**AVIS RELATIF À LA PROTECTION
CONTRE LES EVENTUELS EFFETS NOCIFS ET NUISANCES
PROVOQUÉS PAR LES RAYONNEMENTS NON IONISANTS
GÉNÉRÉS PAR DES ANTENNES ÉMETTRICES STATIONNAIRES**

Commune : CHARLEROI - Exploitant : ORANGE

Référence exploitant : 232L1_5 /30431C1_1 /40431C1_1 /50431C1_1

Rapport n° 2301 / 2025

Figure 1 : Vue en plan des lieux de séjour et des points de contrôle

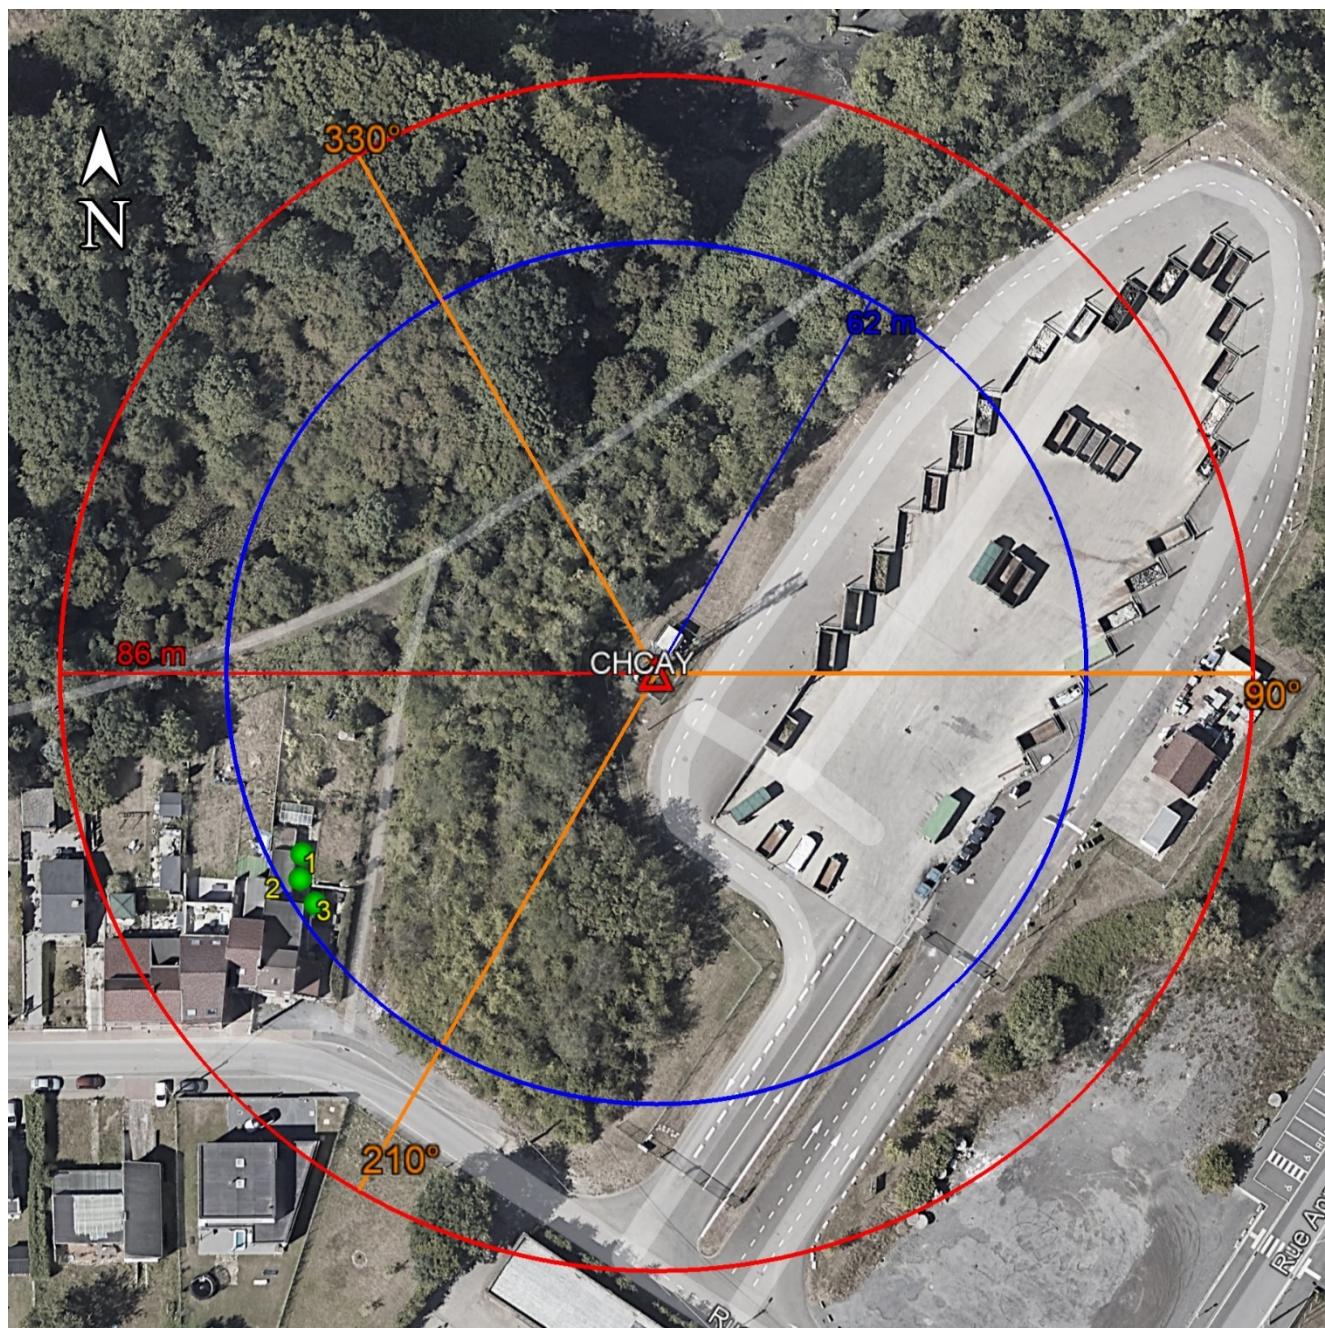
- le numéro du point de contrôle repris sur un des plans de la figure 1;
- le numéro du LS dans lequel se trouve le point de contrôle de la 1^{ère} colonne ;
- l'atténuation d'obstacle prise en compte pour le calcul de l'indice d'exposition dans le LS ;
- le résultat du calcul de l'indice d'exposition.

N° point de contrôle	LS	Atténuation (dB)	Indice d'exposition relatif à la limite par installation IE_i
3	LS3	3,0	0,145
2	LS2	3,0	0,042
1	LS1	3,0	0,038

En ce qui concerne les antennes de l'installation mentionnées dans le tableau 1, la distance maximale à laquelle la limite pourrait être atteinte, à l'extérieur, est égale à 83,9 m. S'il n'y a pas de LS à une distance inférieure, les antennes respectent forcément la limite d'immission.

Dans le cas des LS situés à l'intérieur des bâtiments, une atténuation d'obstacle est prise en compte et il en résulte que la distance maximale à laquelle la limite pourrait être atteinte se réduit à 59,7 m.

Figure 2 : Vue en plan des installations d'antennes dans un rayon de 300 mètres autour de l'installation faisant l'objet de la demande d'avis

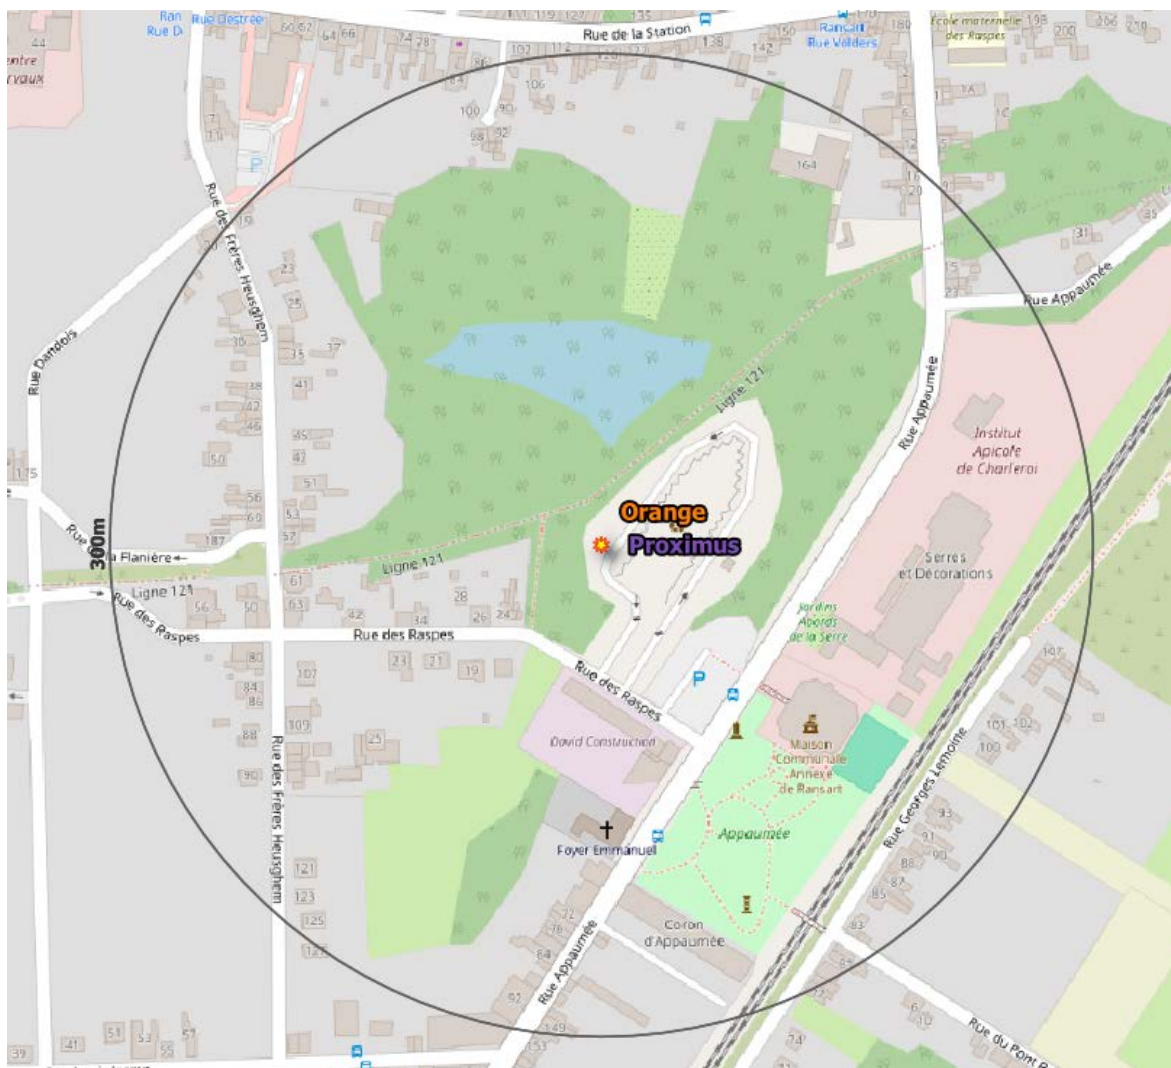
Le plan en projection verticale de la figure 2 indique la localisation des installations d'antennes émettrices stationnaires visées par le décret et situées dans un rayon de 300 mètres autour de l'installation référencée dans le paragraphe 2 et localisée au centre du cercle. Les données de localisation de ces antennes et les avis correspondant sont accessibles via le cadastre en ligne des antennes émettrices stationnaires⁸. Les installations prises en compte dans l'évaluation du respect de la limite cumulative sont les installations d'antennes émettrices déclarées en service par l'exploitant à la date du présent avis, à l'exception de l'installation référencée dans le paragraphe 2 et éventuellement d'autres installations ayant fait l'objet d'une demande d'avis à la même date et qui sont situées à l'intérieur de la zone de 300 mètres de rayon.

- il y a au plus 4 installations d'antennes émettrices stationnaires présentes dans la zone d'évaluation de 300 mètres de rayon représentée dans la figure 2, y inclus l'installation référencée dans le paragraphe 2 : la limite cumulative définie à l'article 4, §2 du décret est nécessairement respectée dans les lieux de séjour à l'intérieur de la zone d'évaluation de 300 mètres de rayon ;

- c) dans tous les autres cas, il a été vérifié que la limite cumulative définie à l'article 4, §2 du décret n'est pas dépassée dans les lieux de séjour sur base du nombre d'installations localisées dans la zone d'évaluation de 300 mètres de rayon représentée dans la figure 2, de leur localisation ainsi que des données inscrites dans la figure 1 et au paragraphe 4 du présent avis et dans les avis attestant le respect de la limite par installation ou de la limite abrogée de 3 V/m relatifs aux autres installations reprises dans la figure 2.

Compte tenu des considérations ci-dessus, il apparaît que l'intensité du rayonnement électromagnétique généré, dans les lieux de séjour situés dans un rayon de 300 mètres autour de l'installation référencée dans le paragraphe 2, par l'ensemble des antennes émettrices stationnaires de l'ensemble des exploitants du même site d'antennes émettrices stationnaires respecte la limite fixée à l'article 4, § 2 du décret.
